**RAPPORTO SULLE ATTIVITÀ PER LA PROGETTAZIONE ED ESECUZIONE
DELLE OPERE DI COMPENSAZIONE E MITIGAZIONE FUORI RECINZIONE**

AREE A VERDE "CRITICHE"

Milano, 17 febbraio 2016

PROPOSTA DI RICOLLOCAZIONE OPERE DI COMPENSAZIONE AMBIENTALE

TAVOLE CON INDIVIDUAZIONE DELLE OPERE A VERDE DA SPOSTARE

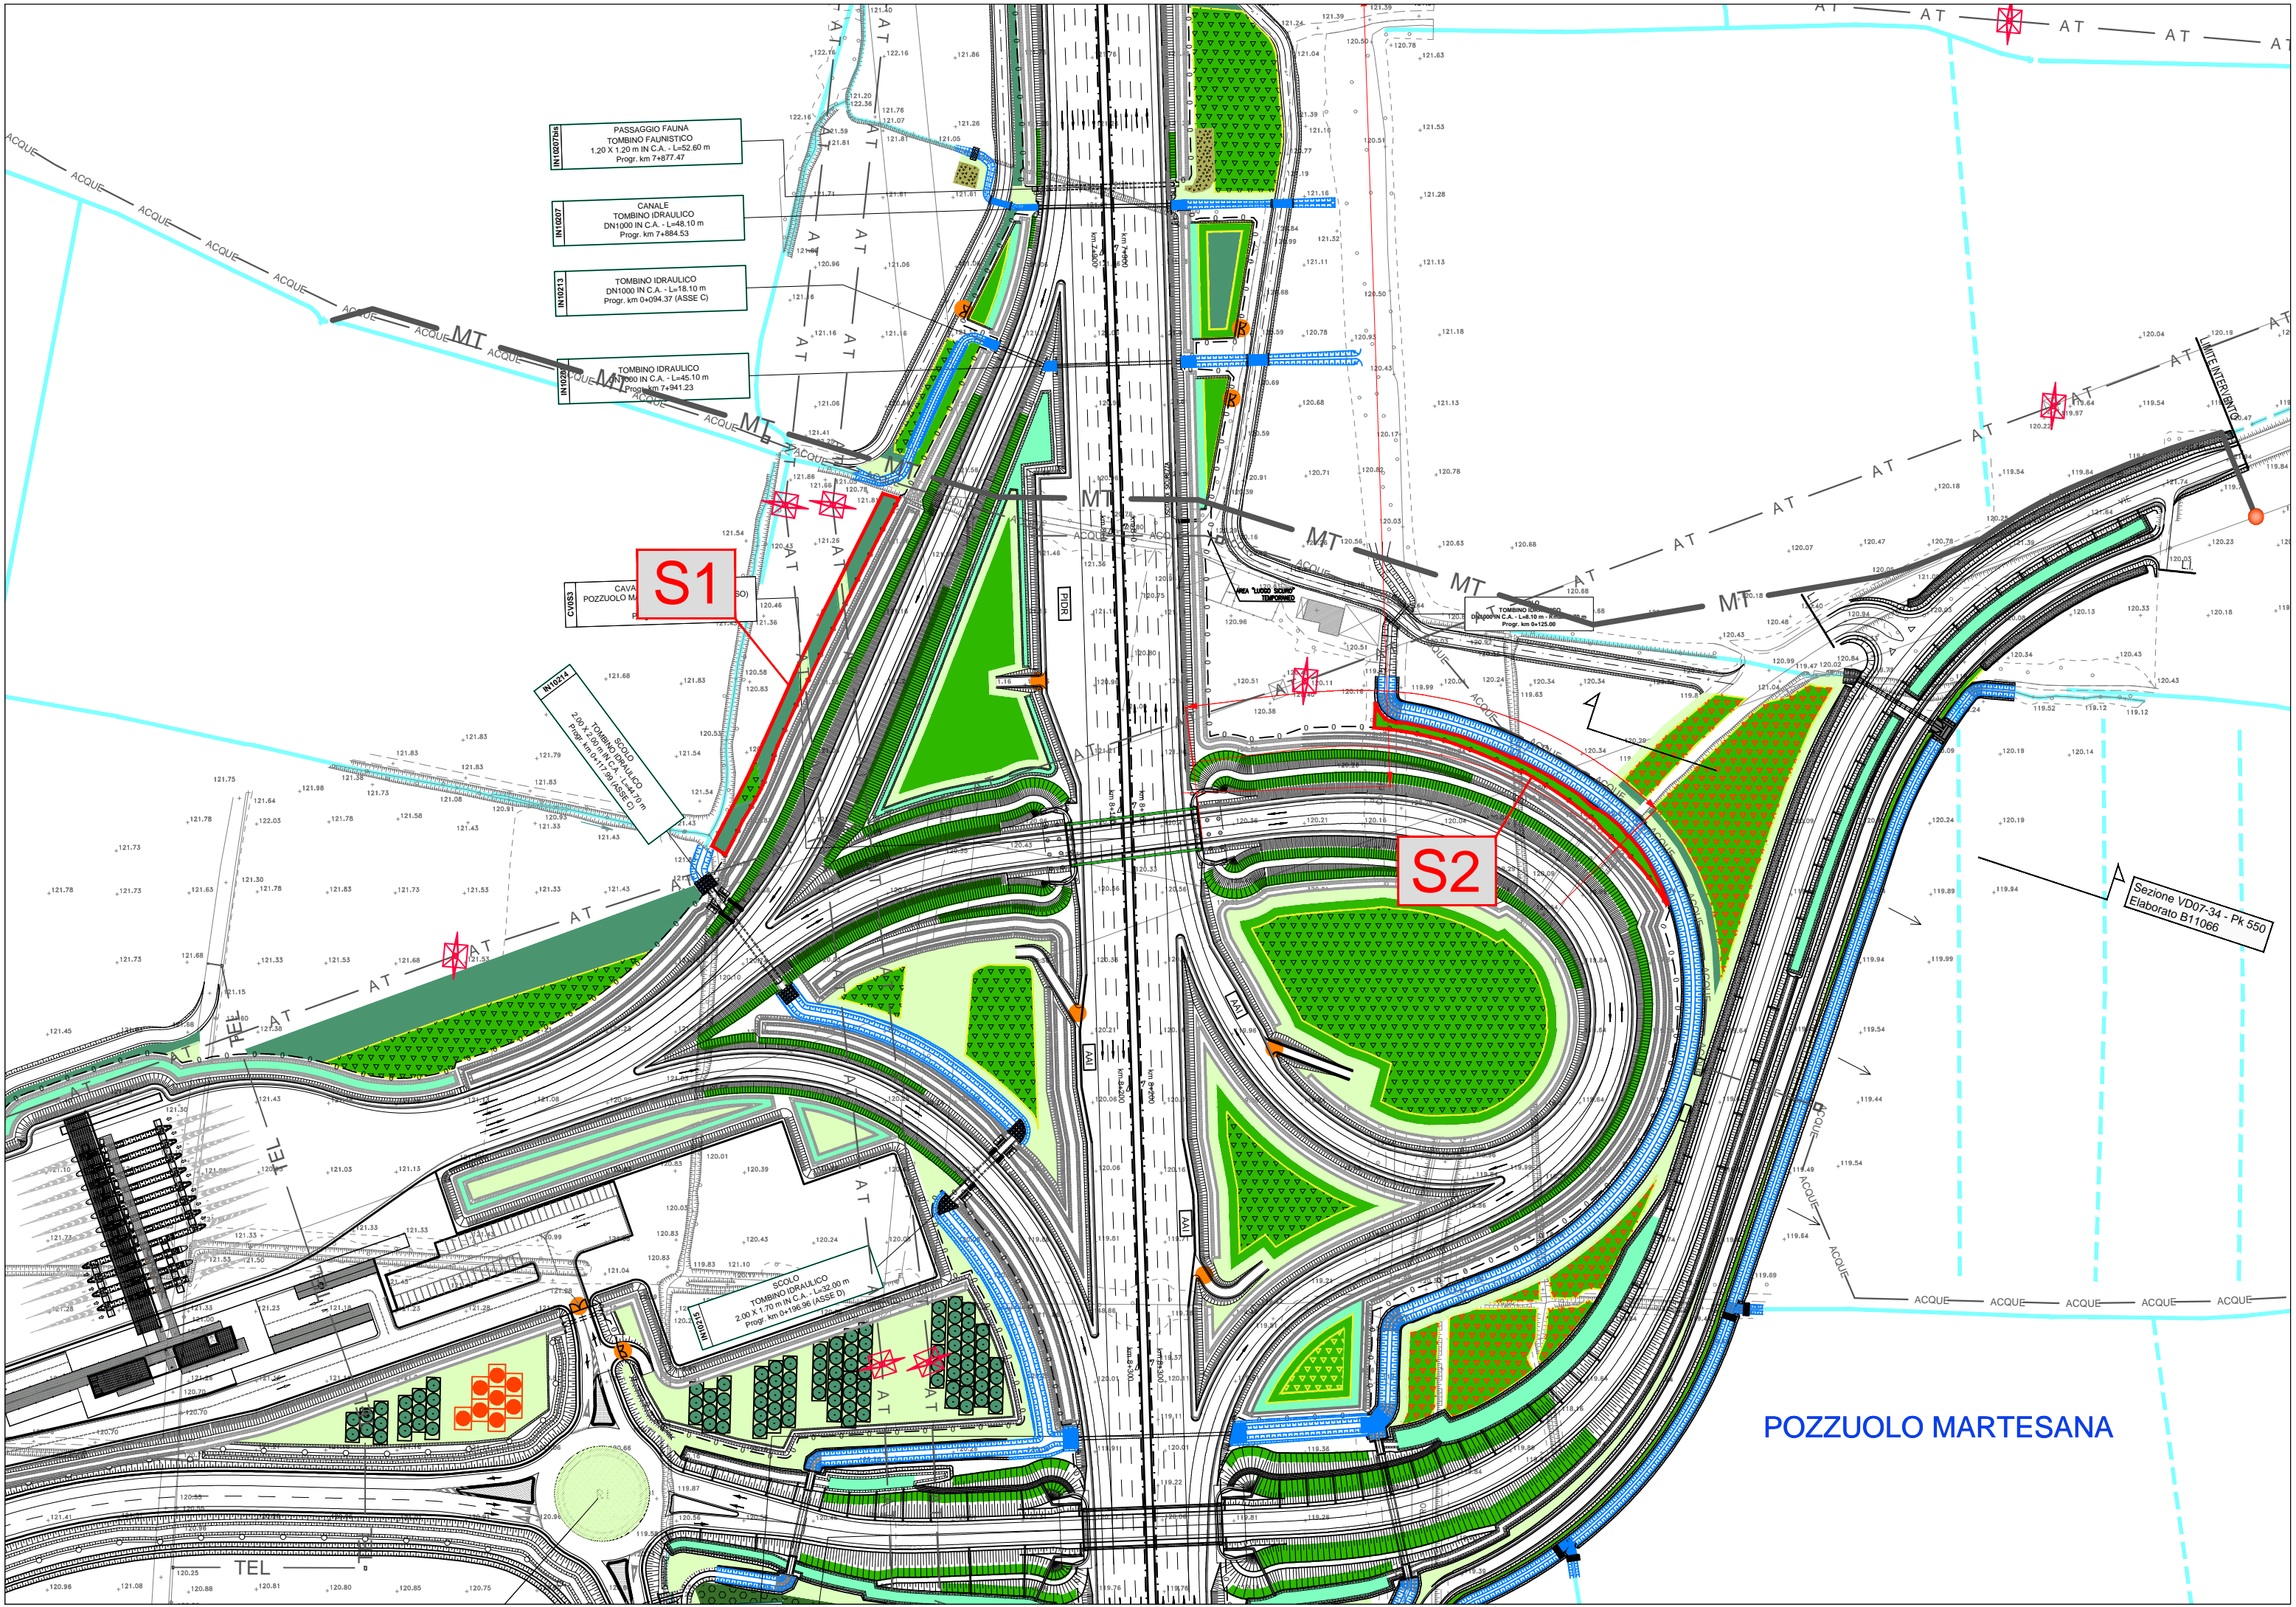
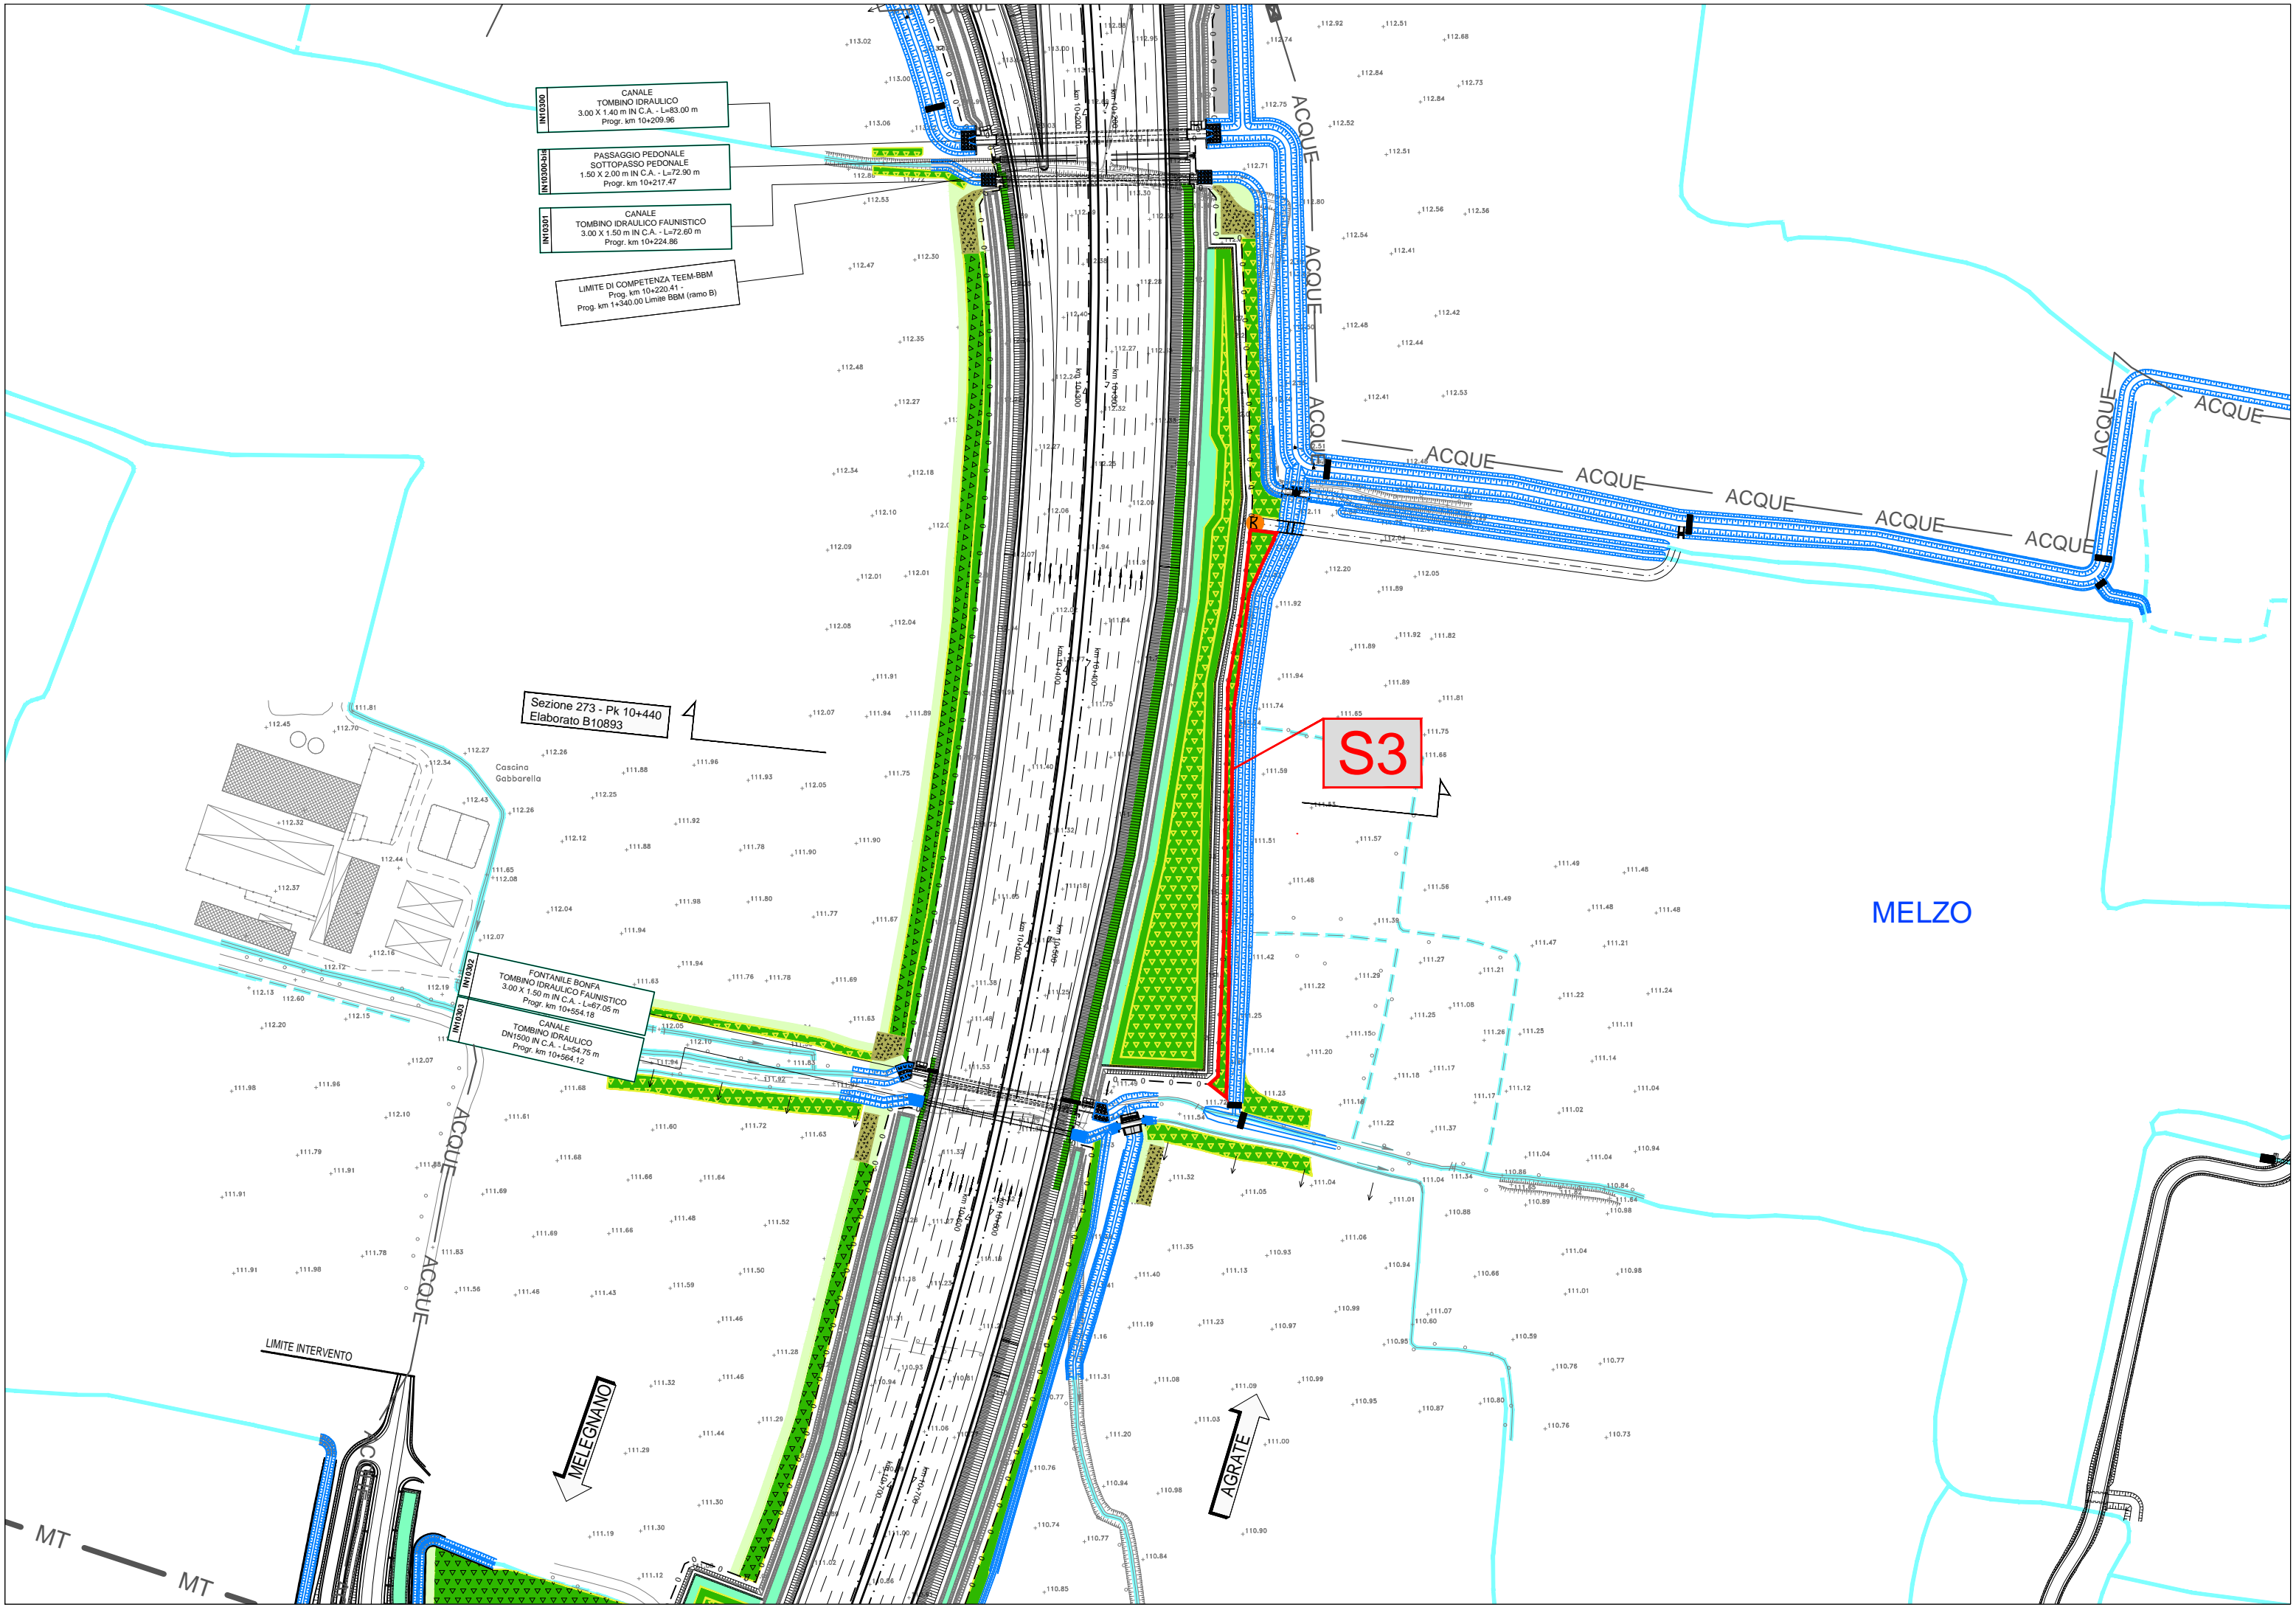
Onde evitare quindi di inficiare gli interventi di mitigazione in progetto si è previsto di spostare alcuni interventi di piantumazione riallocando le medesime quantità in aree reliquate già acquisite dal piano degli espropri.

Nelle tavole allegate si riportano le aree per cui è previsto lo spostamento delle opere a verde, contornate di rosso e identificate con il codice S ed un numero progressivo (ad es.: S8). Sono inoltre stati individuati i reliquati in cui sarà previsto il ricollocamento delle opere a verde, indicate nelle tavole con un retino giallo ed un codice R seguito dal numero progressivo (ad es.: R5). Gli stralci cartografici sono in scala 1:2.000.

Tutte le essenze (alberi ed arbusti) saranno ricollocate nelle nuove aree, in modo tale da mantenere invariate le quantità rispetto a quanto già approvato nel Progetto Esecutivo e a quanto previsto nel Progetto Definitivo. Dovrà essere invece adeguata la tipologia delle specie vegetali a seconda della consociazione vegetazionale più idonea (ripariale o planiziale) in funzione del nuovo sito di piantumazione oltre che all'aggregazione delle specie arboree in funzione delle loro altezze (I, II e III grandezza) così da ridurre l'ombreggiamento verso i campi agricoli.

Si precisa inoltre che in tutte le aree intercluse tra canali/fossi e recinzione stradale, in cui è previsto lo spostamento della vegetazione di progetto, sarà comunque eseguito un intervento di inerbimento con il tipologico TP10, in modo tale da garantire una copertura erbacea omogenea con specie autoctone ed evitare così l'ingresso di specie infestanti.
